Documento aggiornato al 14.12.2018

Ai sensi dell'art. 7 del Bando di concorso, sono pubblicate in questo documento tutte le risposte alle richieste di informazioni pervenute alla segreteria del concorso.

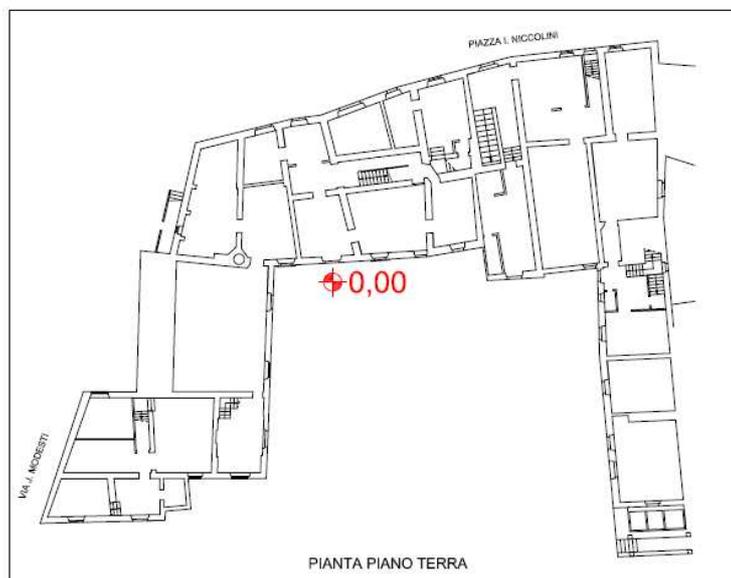
5_E' possibile avere indicazione del punto base di riferimento (0.00 nominale assunto) per le quote altimetriche riportate nelle piante allegate al concorso?

Non si riesce altrimenti in alcun modo a riferire i calpesti interni ai prospetti

6_E' possibile avere almeno la quota su una soglia di ingresso (o in un punto stradale identificato), in modo da poter riferire in qualche modo l'edificato all'assetto plano-altimetrico generale dell'area?

5_Si faccia riferimento all'immagine seguente

6_Risposta come al punto 5_
